Stilllegung des ERA Morsleben

9. Bericht zur Prüfung des Sicherheitskonzepts (geotechnische Aspekte) – PK8

Prüfung der Abgeschlossenheit der Einlagerungsbereiche Ostfeld und Südfeld

BS-Projekt-Nr. 0108-03

Abbildung 4-5: Auswertung Fluiddruckkriterium Ostfeld (aus [BGR 99])

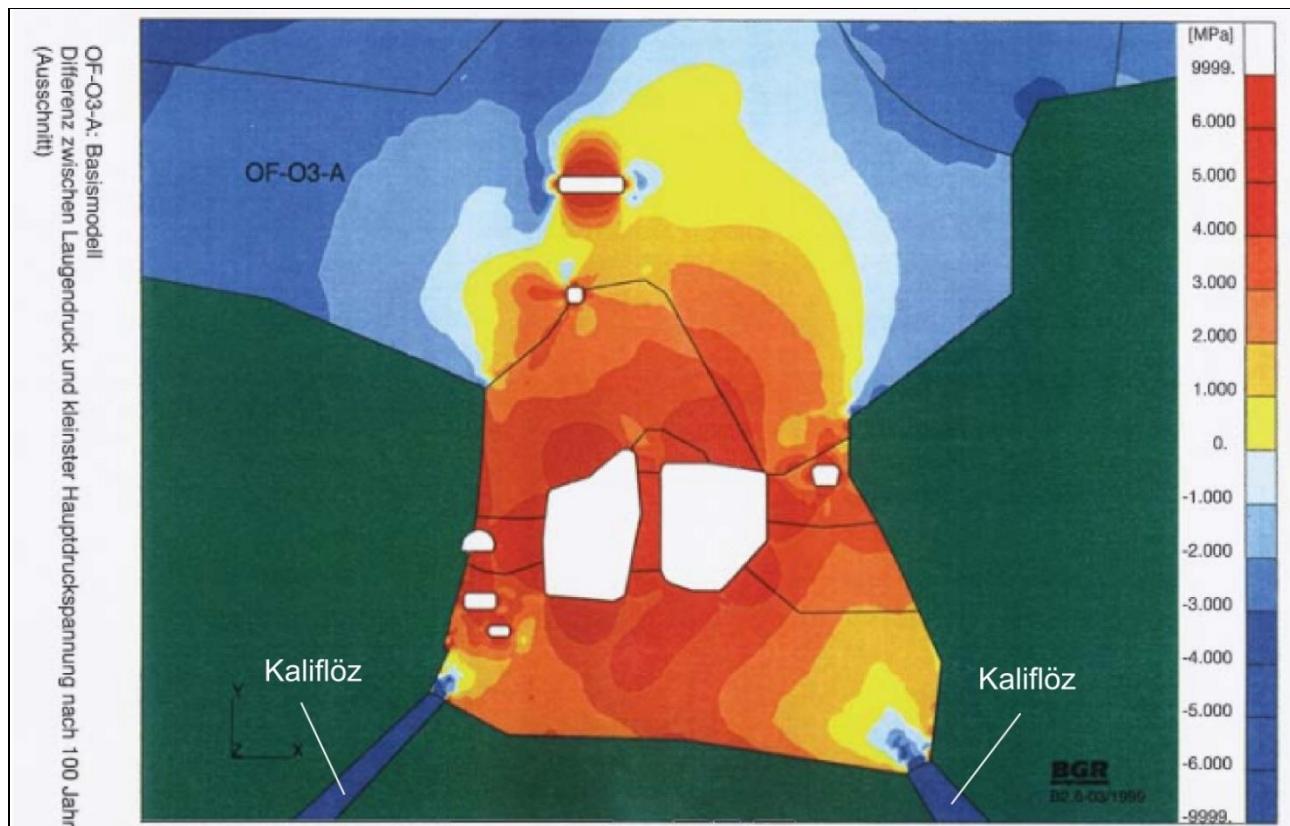
Gemäß der exemplarisch in Abbildung 4-5 dargestellten Auswertung zum Fluidkriterium in [BGR 99] reicht der Gebirgsbereich, für den die Einhaltung des Fluidkriterium nicht nachgewiesen werden kann (positiver Wert der Differenz zwischen Laugendruck und kleinsten Hauptdruckspannung), bis an das Kalilager E heran.

Abbildung 4-12: Sohlenriss der 4. Sohle mit Bohrungen im Gebirgsbereich (c) südlich des Ostfeldes, die in Hauptanhidritstränge und z. T. in das Kalisalzflöz eindringen; projizierte Bohrungen der 2. und 3. Sohle sind gestrichelt dargestellt (aus [P 44], ergänzt)

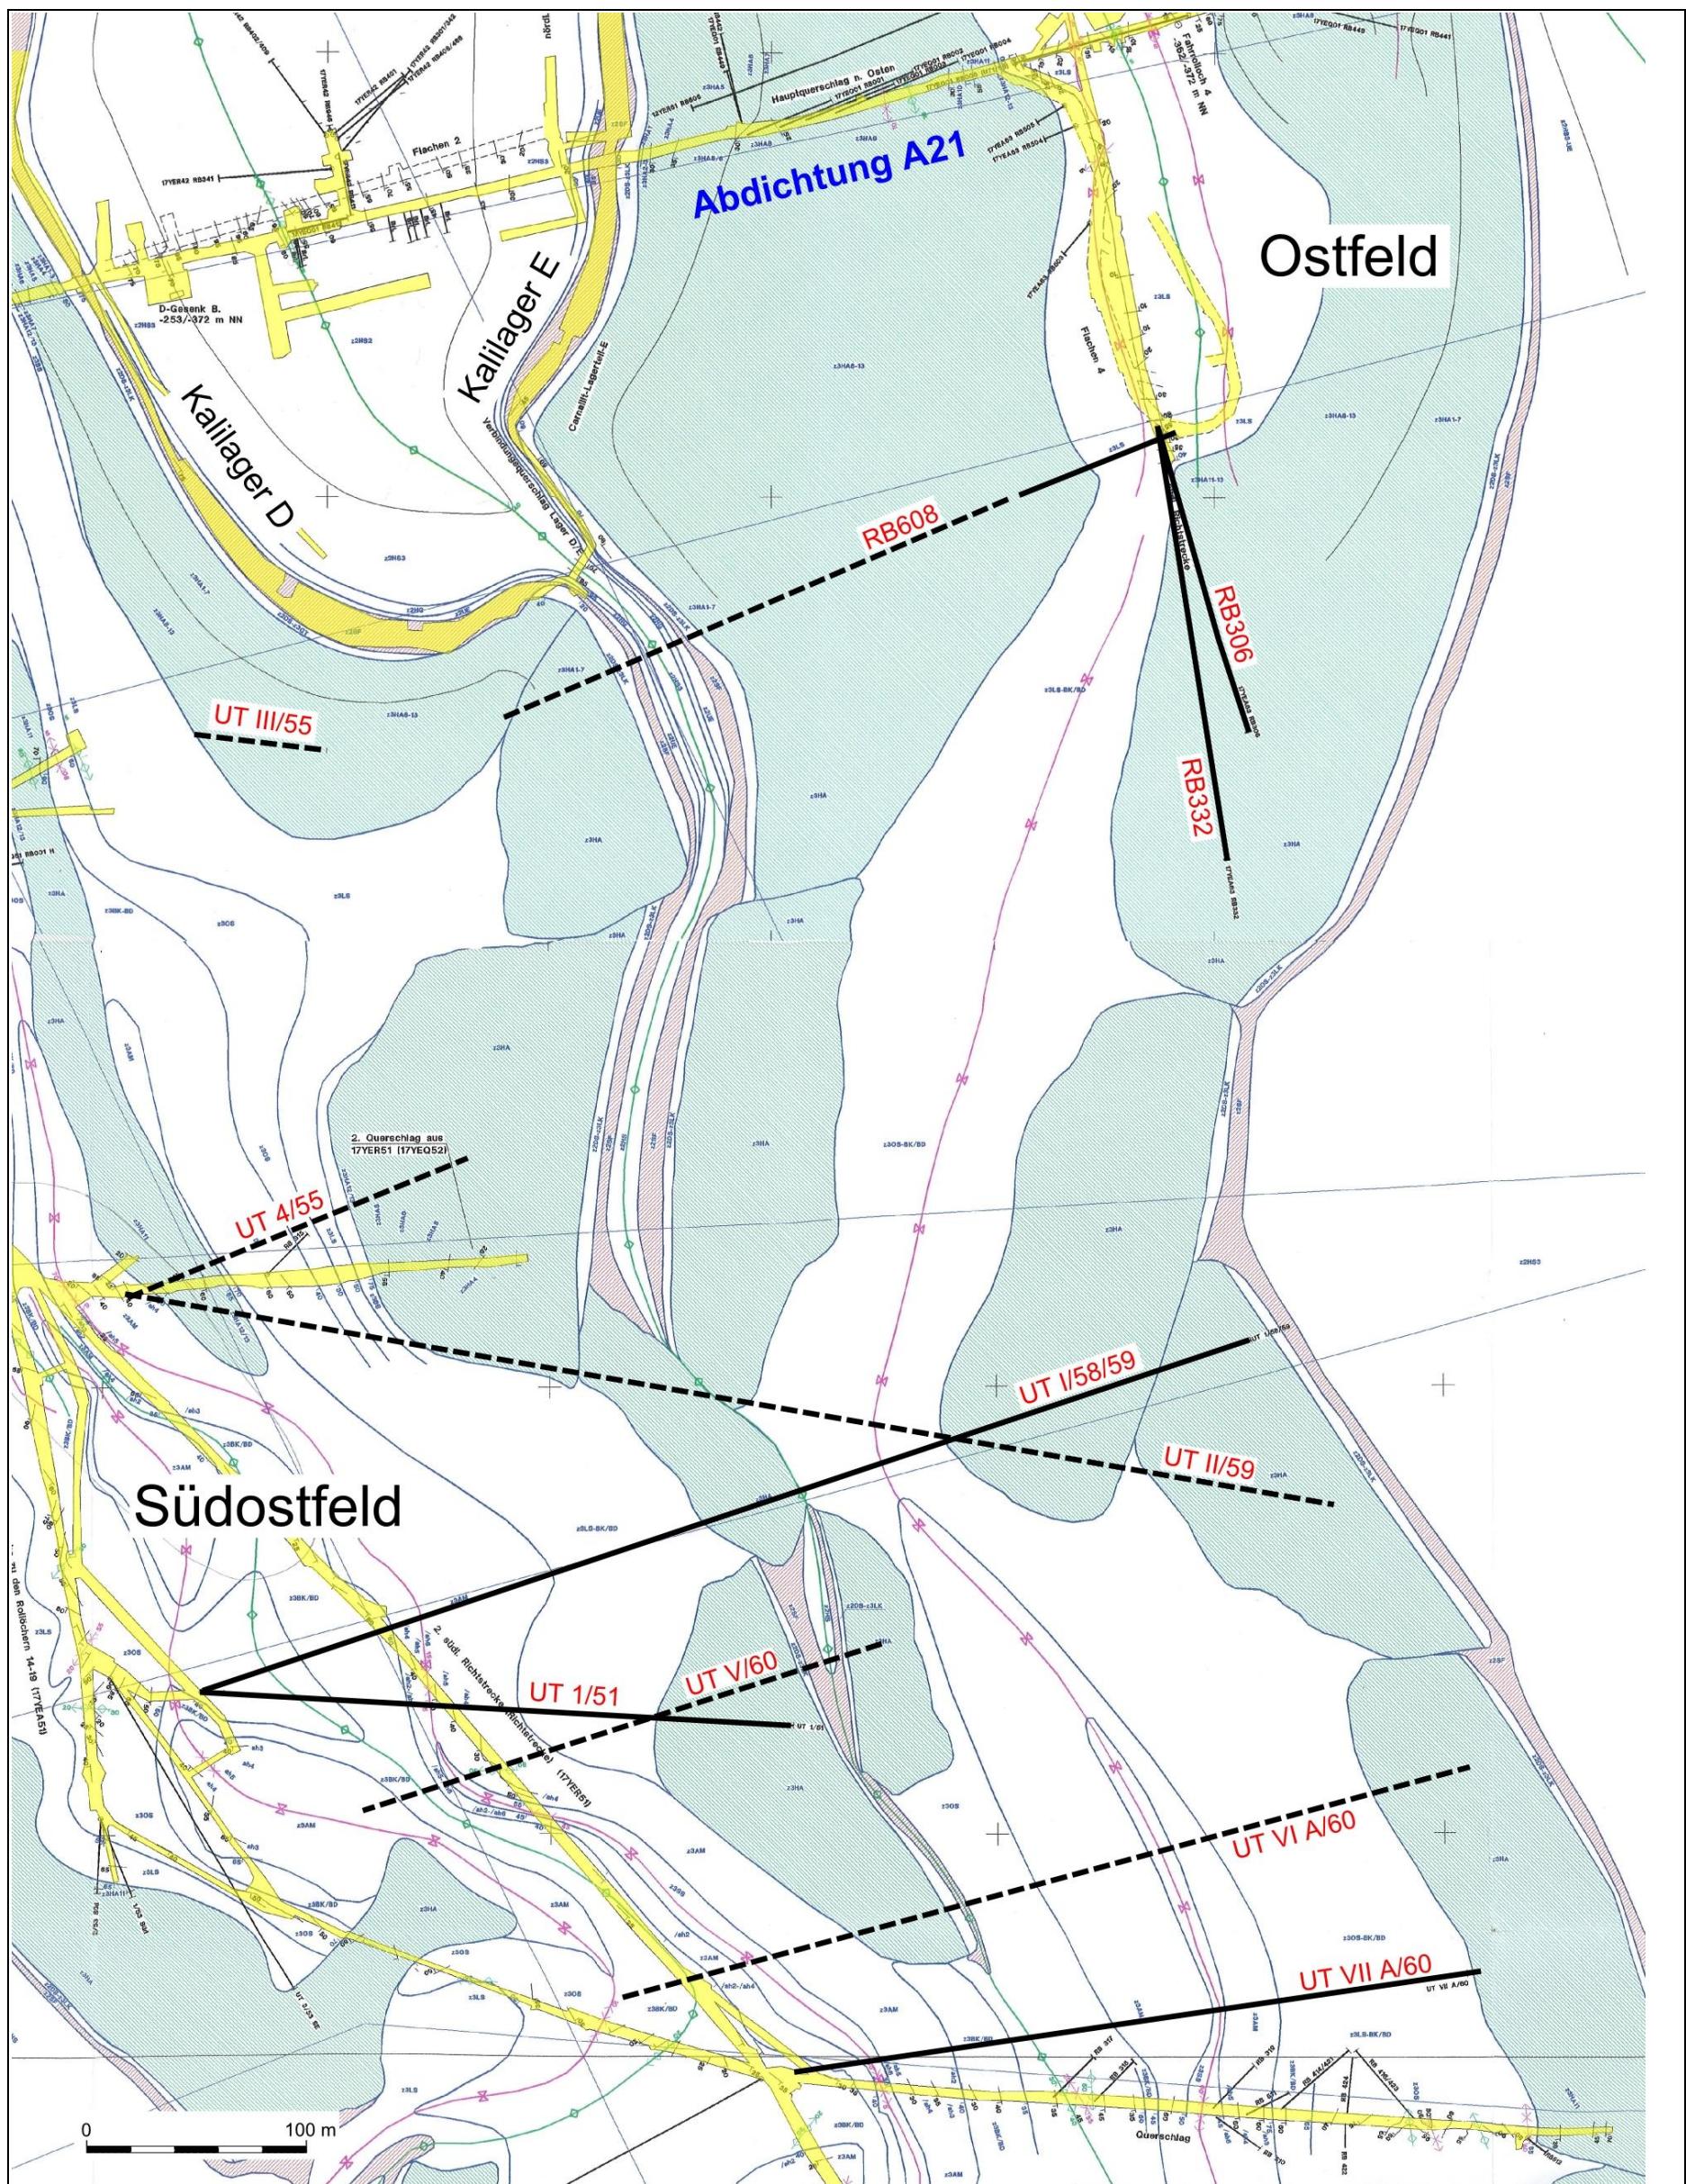
Bei der Analyse stellten wir fest, dass vom Südostfeld aus lange Bohrungen in östlicher Richtung und vom Ostfeld aus lange Bohrungen in südlicher Richtung bestehen, die im gleichen Hauptanhidritstrang enden (vgl. Abbildung 4-12). Die uns vorliegenden Informationen hinsichtlich der räumlichen Erstreckung dieses Hauptanhidritstrangs und der Fragestellungen, ob er zerblockt ist und ob hydraulische Verbindungen zwischen zerblockten Schollen bestehen, reichen nicht aus, um die Langzeitsicherheitsrelevanz dieser Bohrungen sicher ausschließen zu können. Damit besteht die Notwendigkeit, die Abgeschlossenheit des Ostfelds auch nach Süden hin zu überprüfen (vgl. Kapitel 4.4.1.4).

Abbildung 5-6: Verlauf des Kalilagers Südmulde II gemäß [P 44] im barrierewirksamen Gebirgsbereich zwischen Restgrube und ELB Südfeld auf der 1. bis 4. Sohle der Grube Bartensleben (aus [P 44] Anlagen 4 bis 7 sowie 20 bis 23, ergänzt).

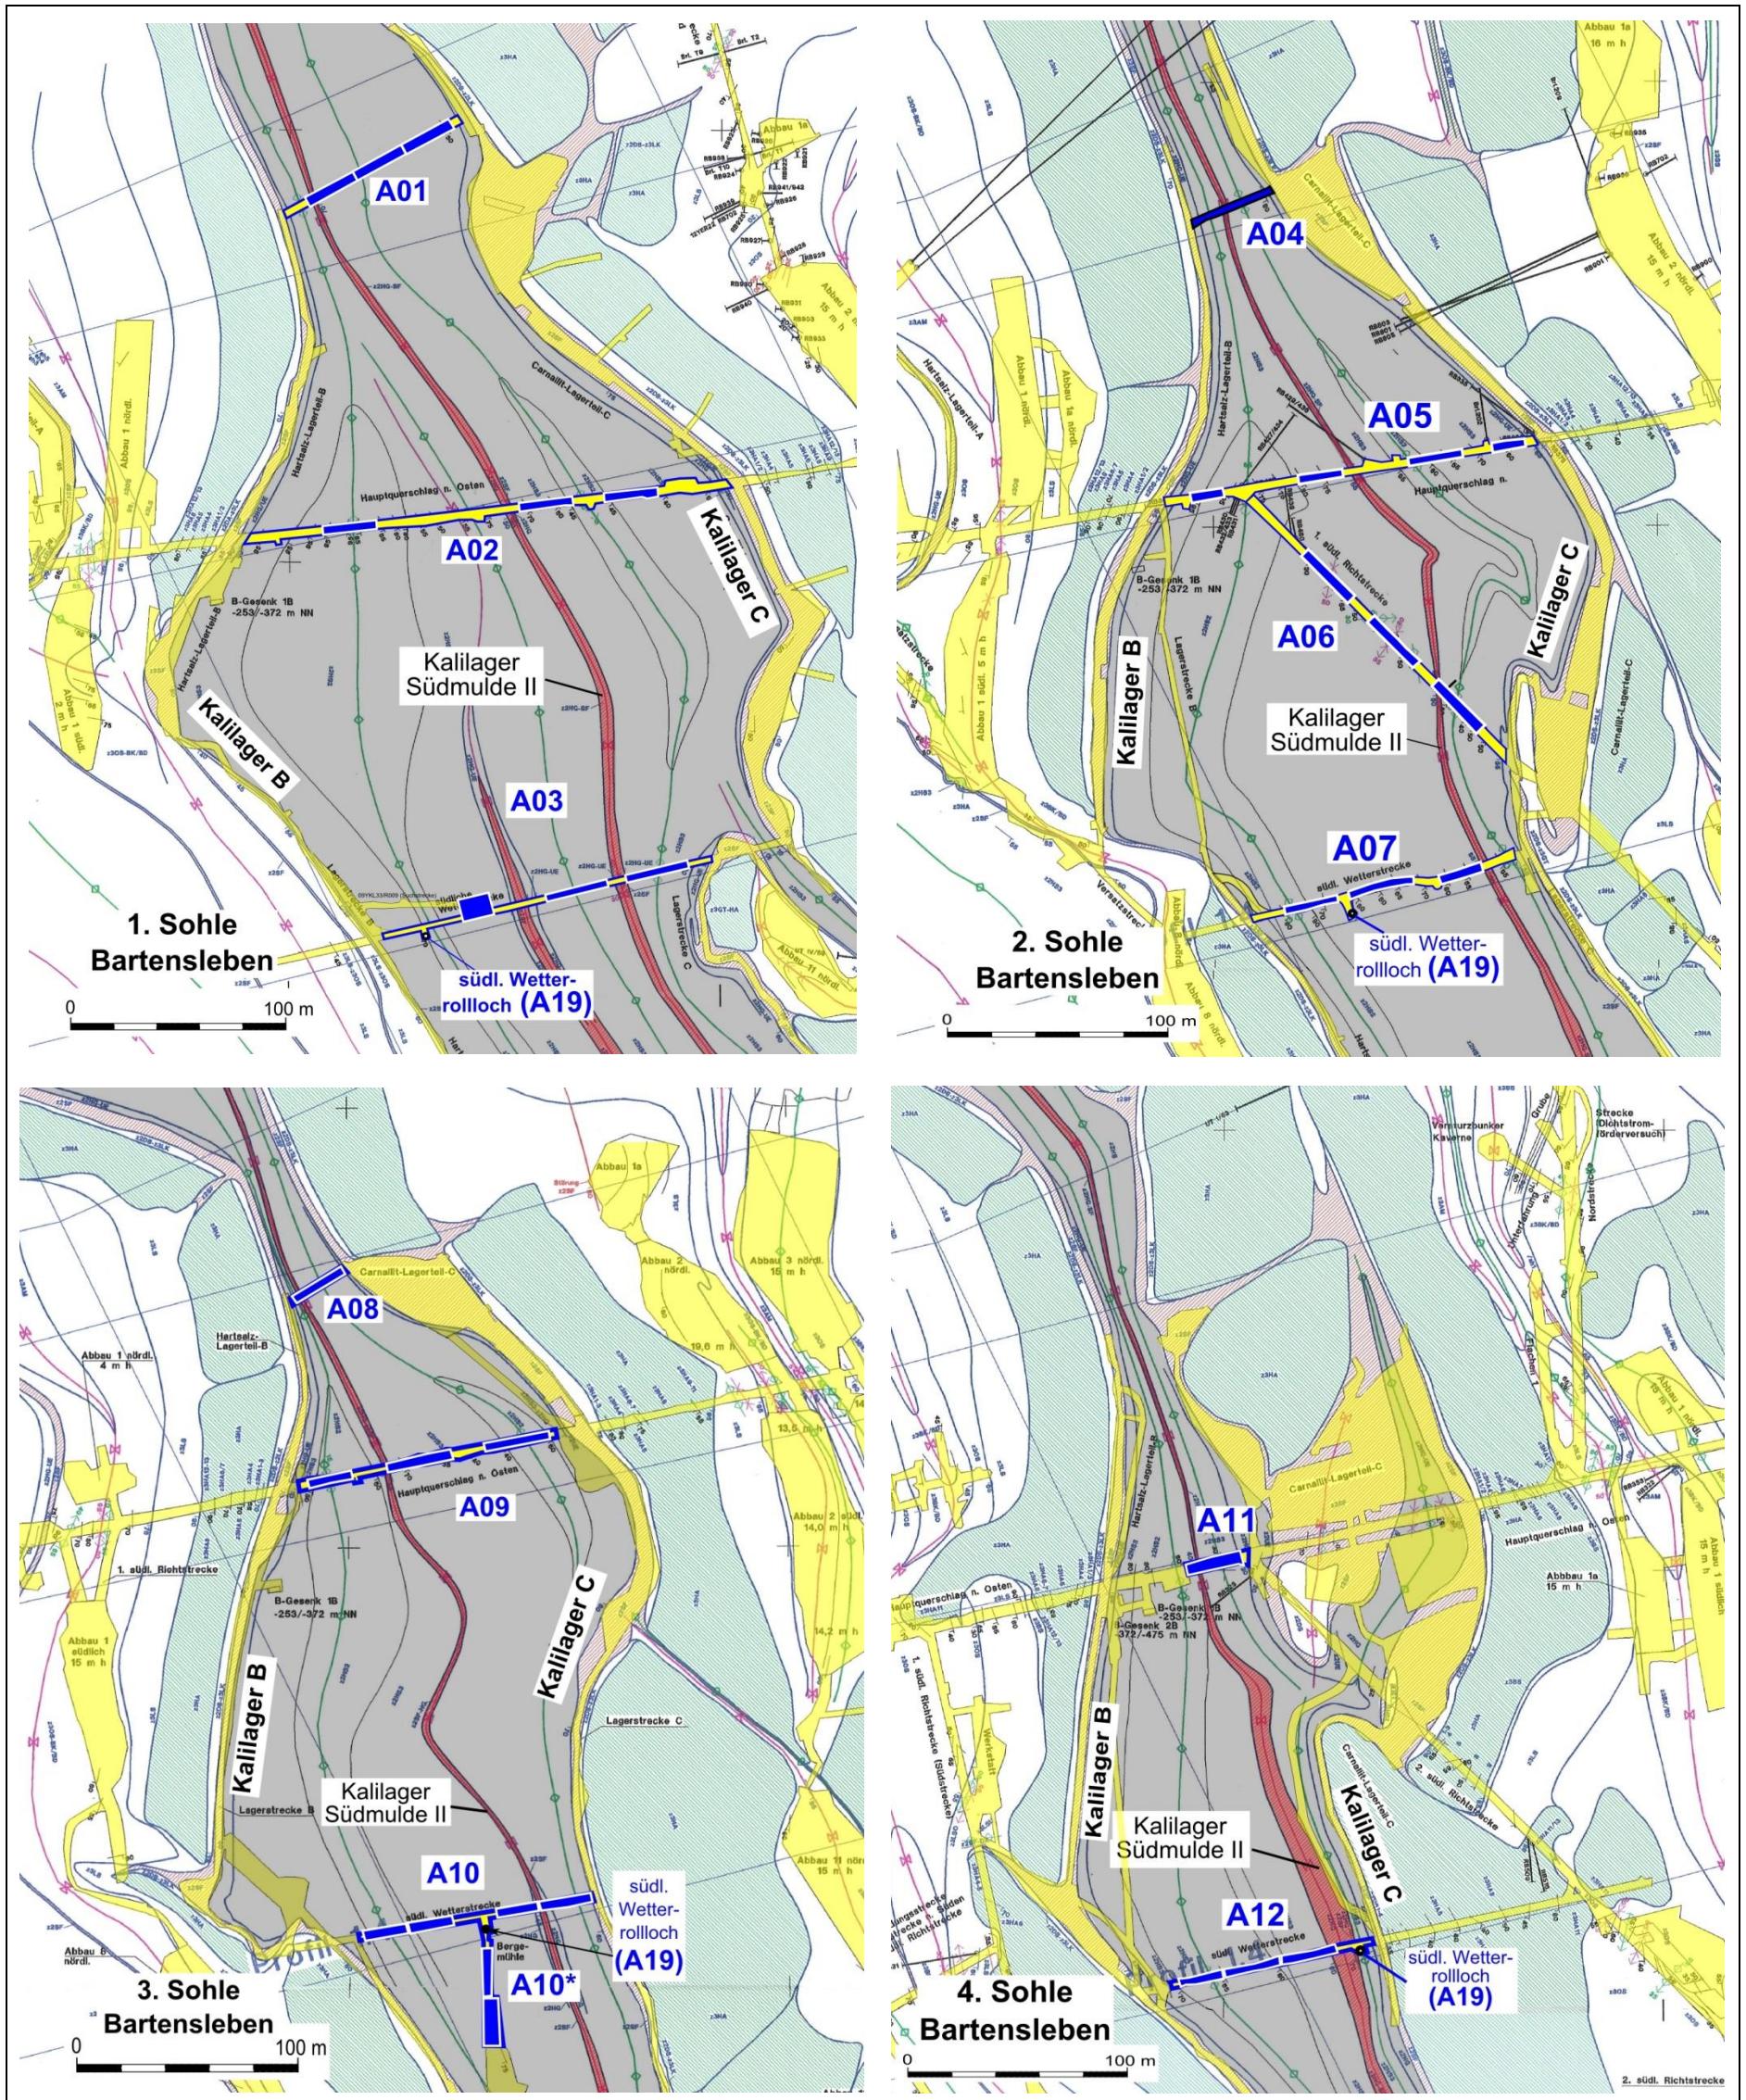
Allerdings könnte das Auflösen des Kalilagers Südmulde II in horizontaler (bzw. horizontal-aufsteigender) Richtung zur Ausbildung einer Wegsamkeit zwischen der Restgrube und dem ELB Südfeld führen. In Abbildung 5-6 sind die geologischen Verhältnisse und die geplanten Strecken-abdichtungen zwischen Restgrube und ELD Südfeld auf der 1. bis 4. Sohle der Grube Bartensleben dargestellt.

Zur Klärung der Frage, ob das Kalilager Südmulde II im Fall des Volllaufens der Grube Bartensleben umlösegefährdet ist, empfehlen wir:

Abbildung 5-8: 4. Sohle Bartensleben: möglicher Standort eines zusätzlichen Abdichtungselementes zum Schutz des Kalilagers Südmulde II gegen Umlösung
 (Abbildungsgrundlage: Ausschnitt aus [P 44] Anlage 23)

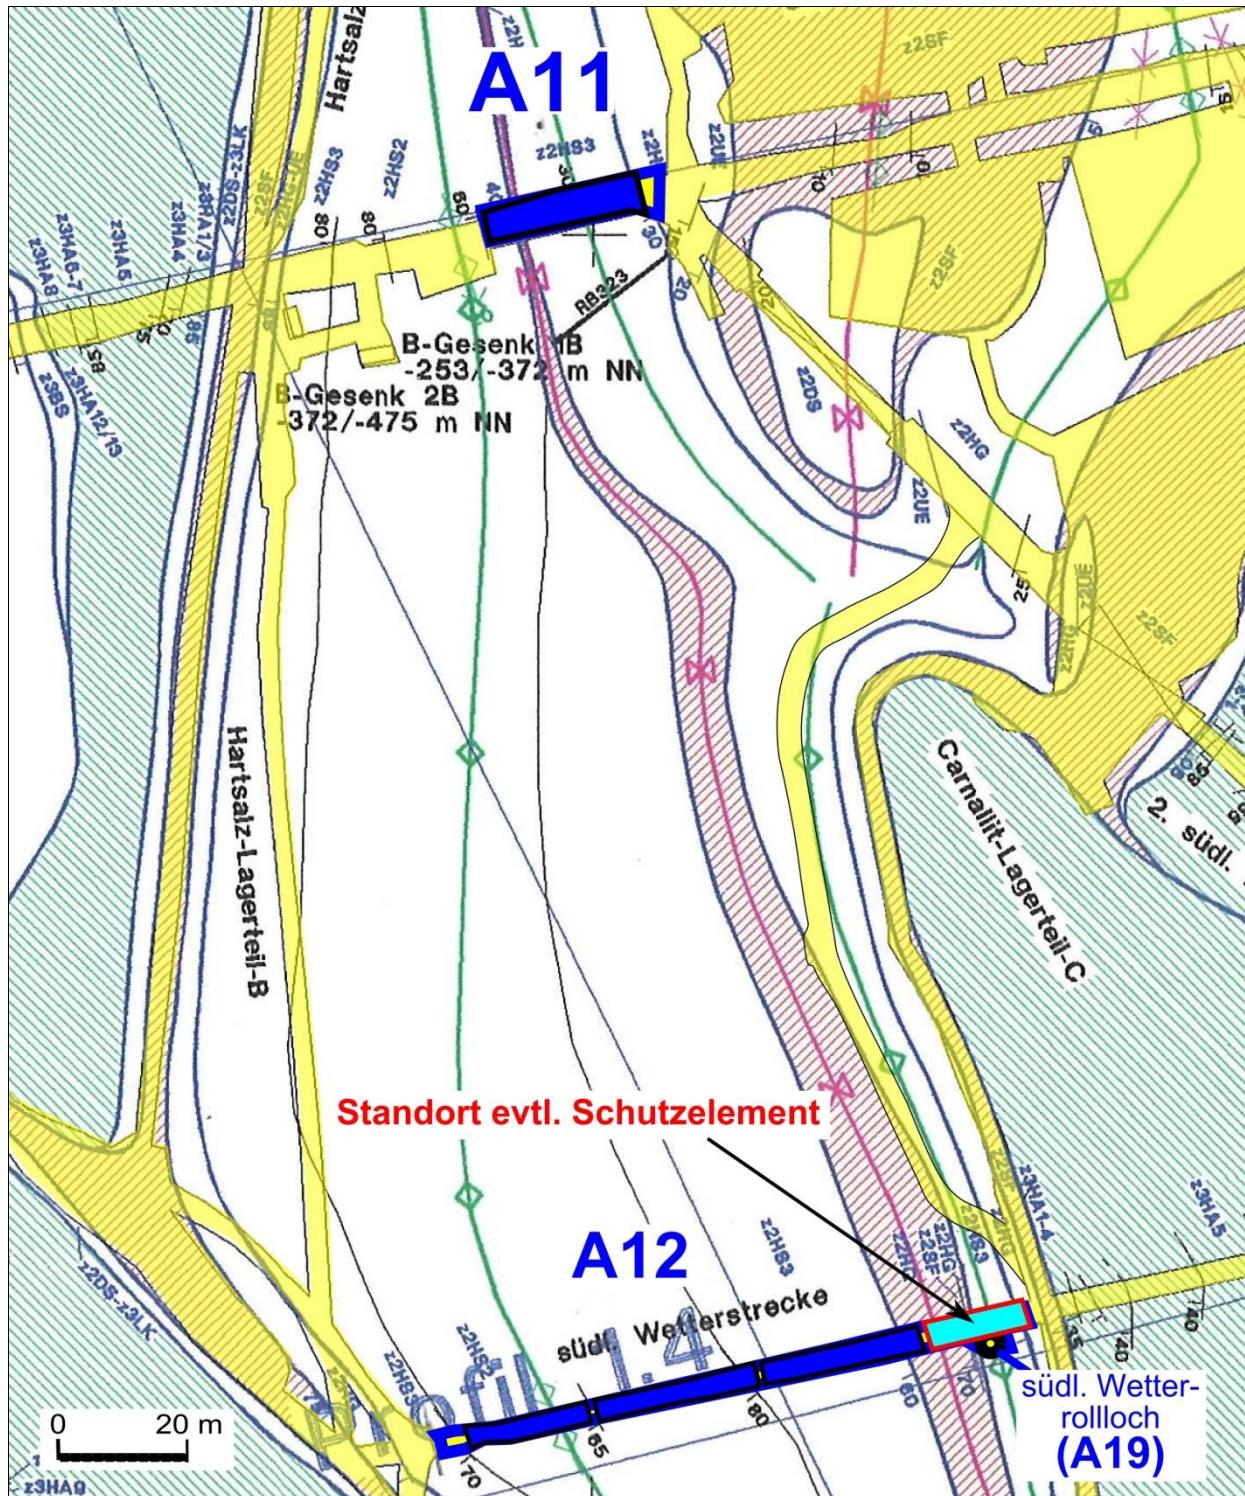
Sollte nicht ausgeschlossen werden können, dass das Kalilager Südmulde II umlösegefährdet ist, wäre das Stilllegungskonzept hinsichtlich des Aspektes der Auf-/Umlösung von Kalilagern zu ergänzen. In diesem Fall wäre darzustellen, welche Maßnahmen ergriffen werden sollen, um das im barrierefirksamen Gebirgsbereich zwischen den Kalilagern B und C eingebettete Kalilager Südmulde II vor einer von der Restgrube her angreifenden Auf-/Umlösung zu schützen. Möglicherweise könnte dieser Schutz mittels zusätzlicher Abdichtungssegmente („Schutzelemente“) erfolgen. Beispielsweise wäre es u. E. in der südlichen Wetterstrecke der 2. Sohle (Standort A07) möglich, östlich der bislang vorgesehenen drei Abdichtungssegmente zwischen dem Kalilager und dem Ende der Wetterstrecke ein weiteres Element zu errichten (vgl. Abbildung 5-7). Auch in der südlichen Wetterstrecke der 4. Sohle (Standort A12) besteht u. E. die Möglichkeit der Errichtung eines solchen zusätzlichen Abdichtungssegmentes, ggf. in Verbindung mit der Abdichtung des südlichen Wetterrolllochs (vgl. Abbildung 5-8).
